Concours pour la construction de l'immeuble de la Banque populaire suisse, à Lausanne.

CONCOURS POUR L'HOTEL DE LA BANQUE POPULAIRE SUISSE, A LAUSANNE

III^e prix : projet « Point Rouge », de M. H. Meyer, architecte, à Lausanne.

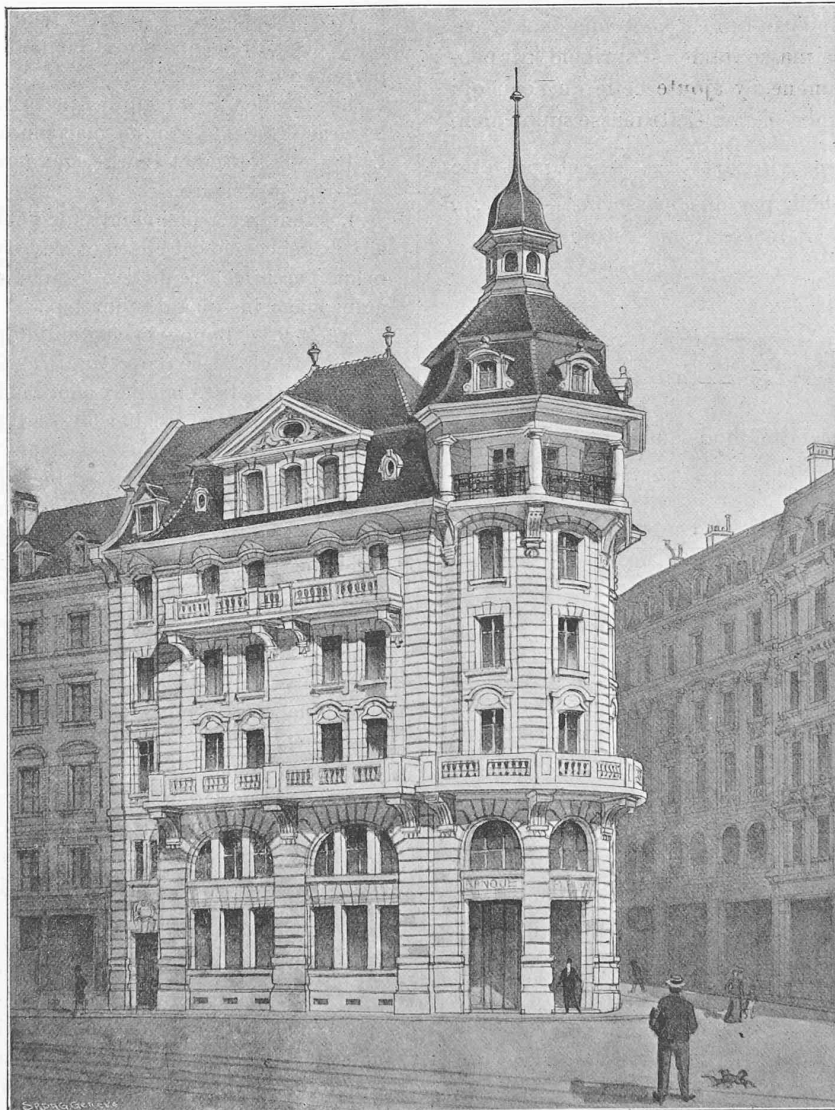
N° 14. — Ce projet présente un plan du type B; c'est la meilleure solution de ce type.

Le hall, de forme irrégulière et peu harmonieuse, est accessible par un vestibule placé à l'angle du bâtiment; cette disposition offre cependant l'avantage d'avoir l'escalier près de l'entrée, donne un grand développement pour les guichets et des locaux spacieux. La correspondance entre la direction et la correspondance à l'entresol, pourrait être meilleure. Les plans des autres étages sont bien étudiés et donnent des appartements confortables.

Les façades, très bien dessinées, n'ont pas suffisamment le caractère d'une banque, mais plutôt d'une maison locative. La tourelle lourde et chargée gagnerait à être simplifiée dans sa partie supérieure.

Les fenêtres à plein cintre de l'entresol ne répondent pas aux exigences de cet étage et devraient être modifiées; de même l'architecture du rez-de-chaussée qui ressemble plutôt à des magasins qu'à des bureaux.
